„Modernizácia cestnej infraštruktúry v Prešovskom, Košickom, Trenčianskom a Trnavskom samosprávnom kraji“

Vec: Doplnujúca informácia – 9

Vysvetlenie informácií potrebných na vypracovanie ponuky, návrhu a na preukázanie splnenia podmienok účasti

Otázka 24.39:

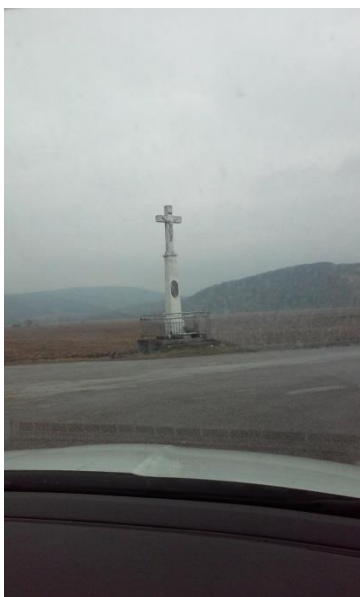
Pri obhliadke sme zistili, že v mieste SO 02 sa nachádza pri kraji križ.

- a) Je predmetom obstarávania aj jeho premiestnenie, zbúranie, resp. iná manipulácia?
- b) Ak áno, žiadame verejného obstarávateľa o jednoznačné definovanie predmetu VO (čo všetko má zhotoviteľ realizovať a zabezpečiť) v rámci tohto a doplnenie príslušných položiek do VV.

Predmet prác definuje PD a VV. V prípade ak sa v jestvujúcej PD a VV manipulácia s krížom nenachádza, nebude predmetom diela.
